Revisionsamt Wiesbaden **Grundschule Wettinerstraße**

Neubau
Vierzügige Grundschule mit Zwei-Feld-Sporthalle

Bericht zur Plausibilitätsprüfung der Entwurfsplanung LP3

Stand: 31.05.2022

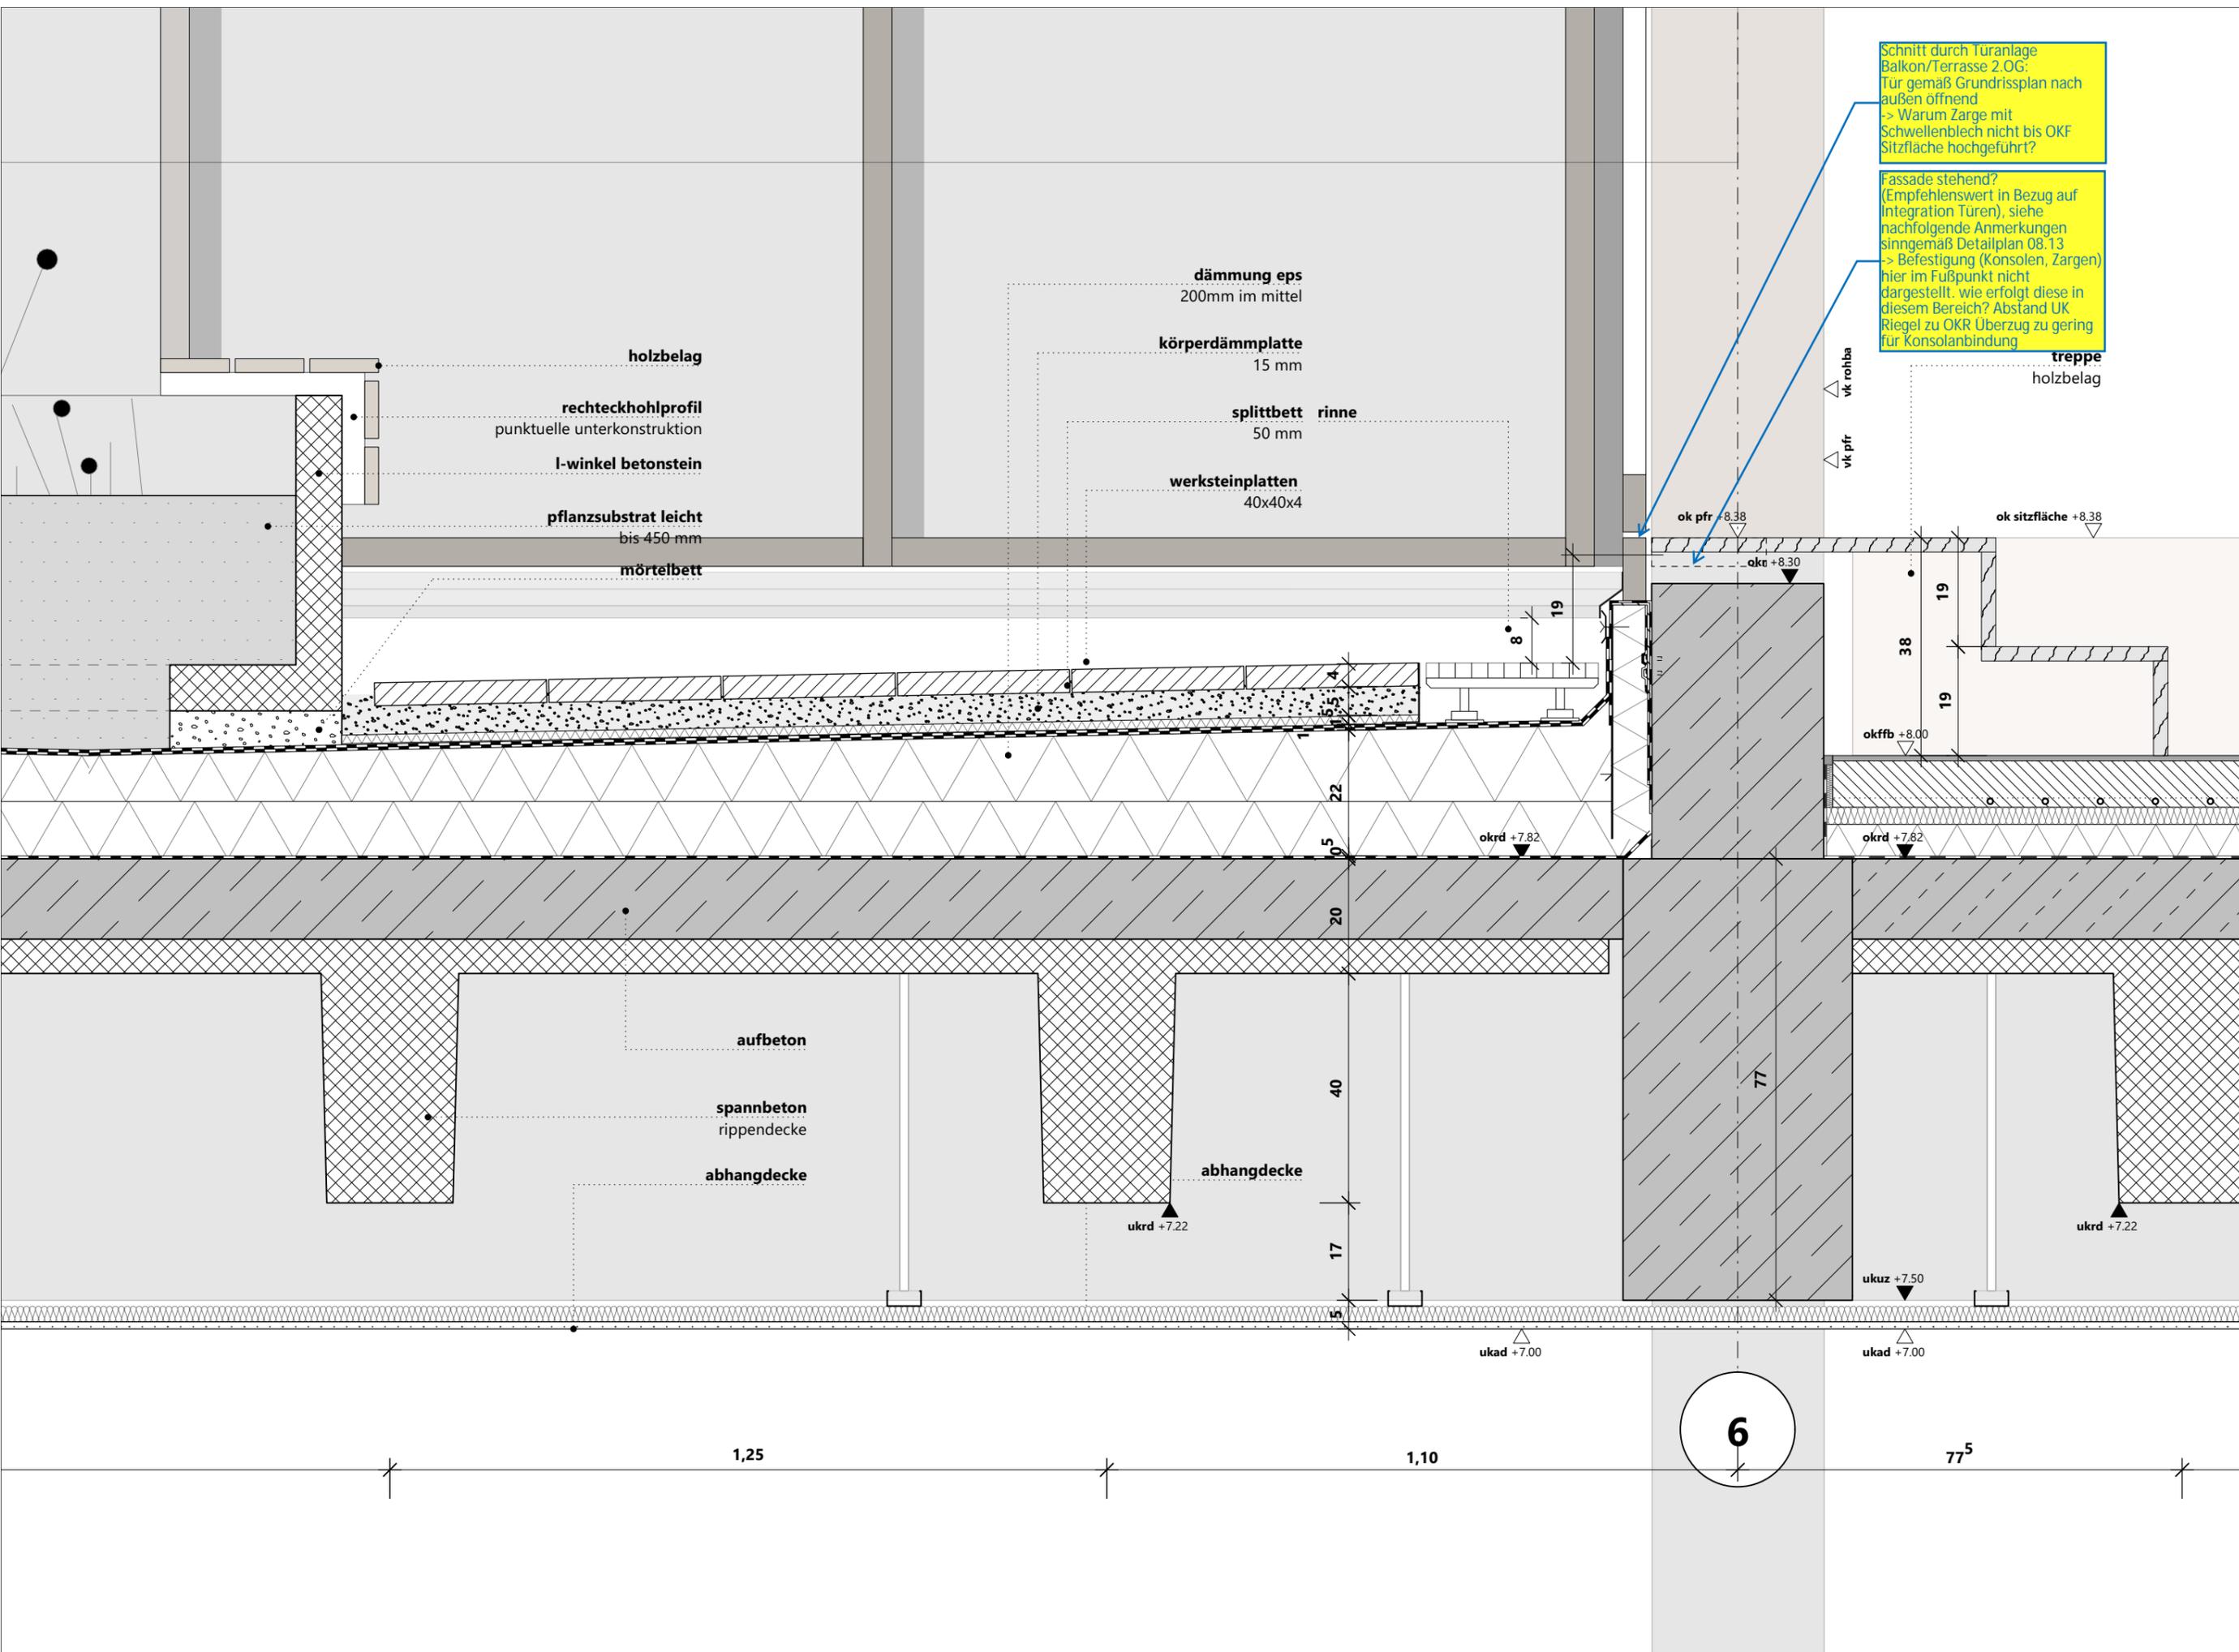
Schnitt durch Türanlage
Balkon/Terrasse 2.OG:
Tür gemäß Grundrissplan nach
außen öffnend
-> Warum Zarge mit
Schwellenblech nicht bis OKF
Sitzfläche hochgeführt?
